Justification des choix et impact sur l'environnement

Version commentée par le professeur Verneaux

Liaison Saône-Rhin

Exemplaire corrigé par M. Verneaux, professeur d'hydrobiologie de la faculté des sciences de Besançon (notes en italique)

Le Doubs : Indices biotiques en faciès

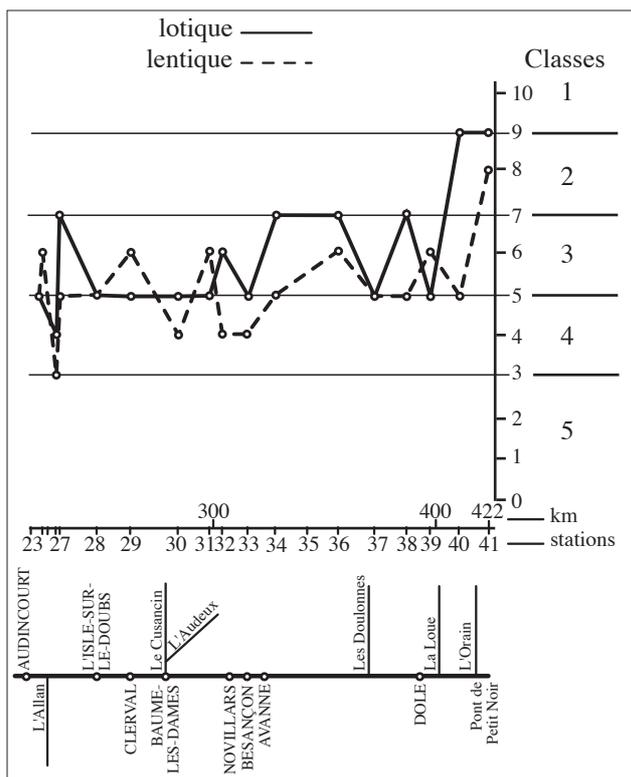
- (1) disparition avec canalisation
- (2) OUBLI SCANDALEUX des associations aquatiques : Naphraie - Potamaie - Myriophylleux - Ceratophylleux - Ranunculus - et les associations bryophytiques.
- (3) Quels sont donc les biologistes auteurs d'un tel rapport ?
- (4) Ce sont surtout les associations aquatiques qui sont responsables.
- (5) FAUX bien évidemment
- (6) FAUX
- (7) Taux lbc = 7/10 en amont de Besançon, 8/10 à l'aval de Dole.
- (8) FAUX
- (9) Cela ne servirait à rien.
- (10) Qui y sont déjà tous !!!
